Por este medio, hacemos formal entrega de la información aclaratoria en respuesta a la nota DEIA-DEEIA-AC-0094-0708-2020 del 7 de agosto de 2020, mediante la cual hacen solicitud de información adicional para el proyecto HACIENDA DEL PACIFICO, promovida por la sociedad KLEIDI PACIFICO, S.A., el cual se ubica en el Corregimiento de Las Garzas, Distrito y Provincia de Panamá.

1. En la página 33 del EsIA, punto 5. **Descripción del Proyecto, Obra o Actividad** señala "...El Proyecto HACIENDA DEL PACIFICO – FASE II, cuya fase se propone desarrollar sobre una superficie de 5 hectáreas + 2,491.40 m² de la Finca con Folio No. 30279547, con código de ubicación 8716, la cual cuenta con una superficie total de 9 hectáreas+ 9953.56 m², no obstante, la Fase I fue aprobada mediante Resolución DRPE-IA 044-2019, de 7 de febrero de 2019, modificada por la Resolución DRPE No. 285 de 23 de Diciembre de 2019, en una superficie de 5 hectáreas + 2,420.43 m². Por otra parte, el polígono de la Fase II, traslapa en una parte con el polígono de la Fase I. además, las formas de los polígonos presentados en el EsIA, no coinciden con el plano de ANTEPROYECTO HACIENDA DEL PACIFICO, incluido en los anexos. Por

PLANTA GENERAL DE PROYECTO
ESC. 1:1000

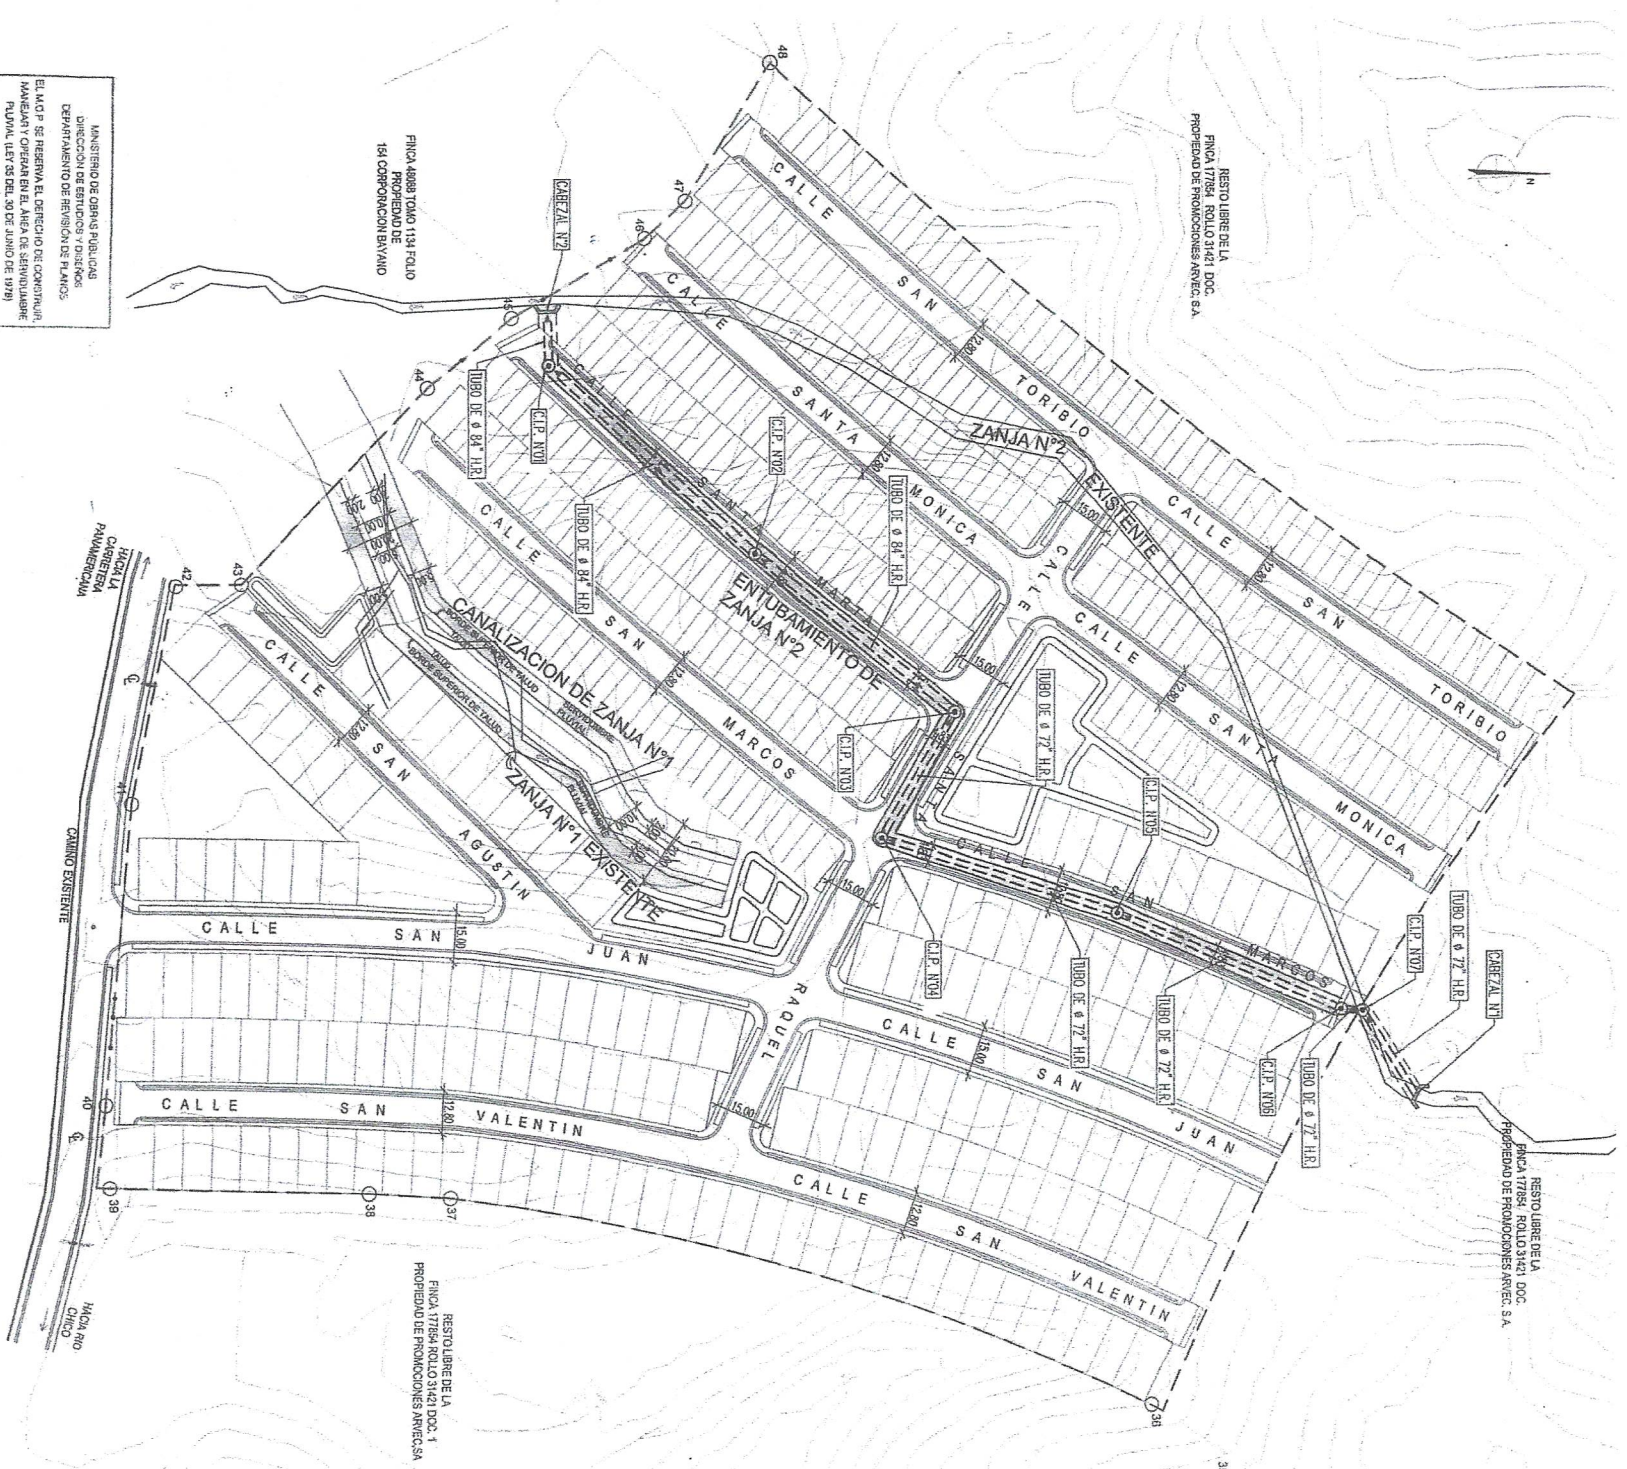
En adición, presentamos planos y aprobación del entubamiento y canalización de zanjas pluviales que atraviesan el terreno de la sociedad VERZASCA IMPORT, S.A., la cual se ubica en terrenos al Sur del proyecto Hacienda del Pacífico y la cual autoriza mediante nota de anuencia – acuerdo de colindancia (adjuntamos copia en anexos) la descarga de la escorrentía proveniente de la zanja pluvial (denominada en planos como Zanja Pluvial No.2) en sus terrenos.
